CONSORCIO
MICROCUENCA
TEJAR

CM-0974-2025 - **078**

OBJETO: "REALIZAR LA INTERVENTORÍA TÉCNICA, ADMINISTRATIVA, FINANCIERA, JURÍDICA Y CONTABLE PARA IMPLEMENTAR ACCIONES INTEGRALES CON ENFOQUE PARTICIPATIVO PARA LA RESTAURACIÓN EN ÁREAS DE IMPORTANCIA AMBIENTAL EN MICROCUENCAS PRIORIZADAS (QUEBRADA EL TEJAR - CHOCONTA)"

ASUNTO: Solicitud de Aclaración Dimensiones Estructura de la Valla Informativa del Proyecto

Esquema 1 – Dimensionamiento de la Valla Informativa

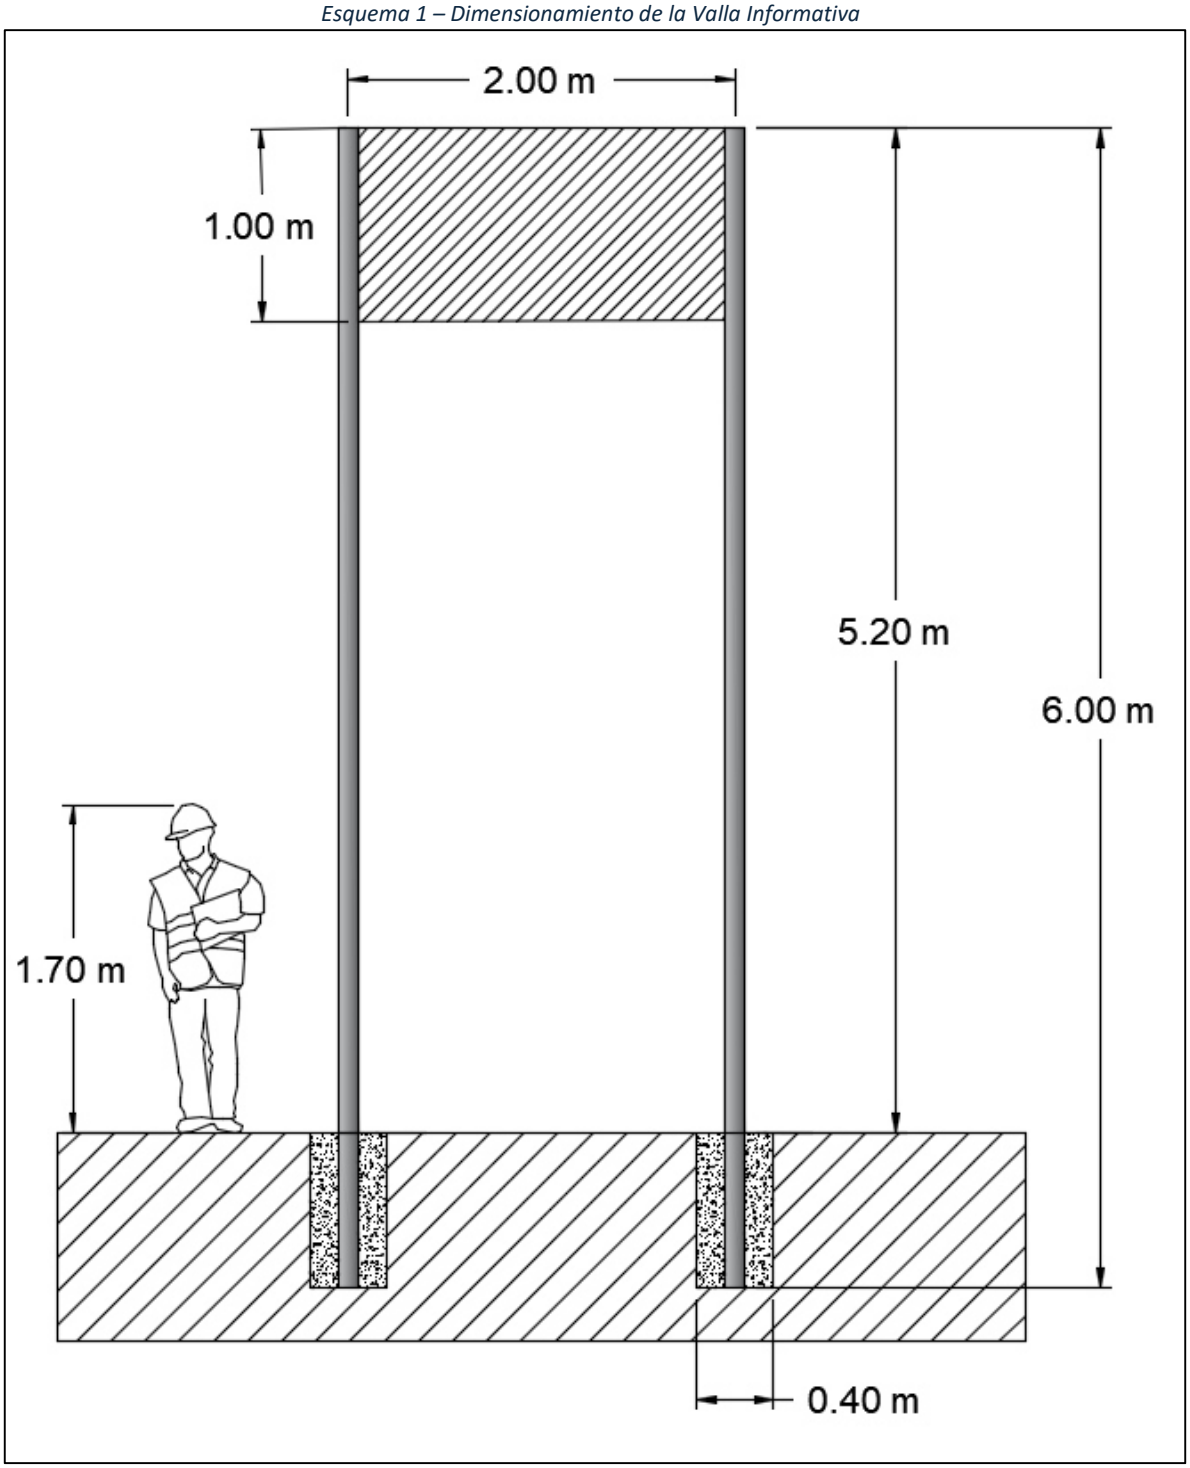
Que, en revisión de la especificación técnica propuesta dentro de los APU's, se indica que corresponde a: Valla informativa, con cuerpo en lámina galvanizada calibre 22, con dimensiones de 2 metros de largo, por 1 metro de ancho; base en concreto con un diámetro de 0,40 metros y profundidad de 0,80 metros; torres rectangulares en hierro de 6 metros de alto, fabricadas y soldadas con ángulo de hierro de 2X3/16, tejida ángulo de hierro de 1X1/8; pintura anticorrosiva y decorativa de acuerdo a instrucciones de la Oficinal de las Tecnologías de la Información y las Comunicaciones de la CAR; logo actual de la CAR y del Fondo Adaptación; objeto y valor del contrato. Este valor incluye transporte e instalación.

Sin embargo, al hacer una pre-visualización esquemática de la dimensión de la estructura de la misma, se evidencia que existe una discrepancia entre las dimensiones contempladas en relación con la valla a instalar y la estructura propuesta para el izamiento de la Valla.

Por lo anterior, esta interventoría solicita se corrobore por parte de Corporación las dimensiones descritas en la especificación y que se presentan en el siguiente esquema.

La interventoría manifiesta su preocupación respecto a la legibilidad del contenido de la valla toda vez que las dimensiones de la estructura respecto a las dimensiones de la valla podrían presuntamente dificultar la lectura del contenido misma.

Por lo anteriormente mencionado, desde la interventoría se le hace la solicitud a la Corporación de corroborar las dimensiones descritas en el esquema 1 a fin de que el contratista de obra pueda proceder con la actividad una vez sea aprobado el diseño de la valla informativa por parte de la oficina de comunicaciones.
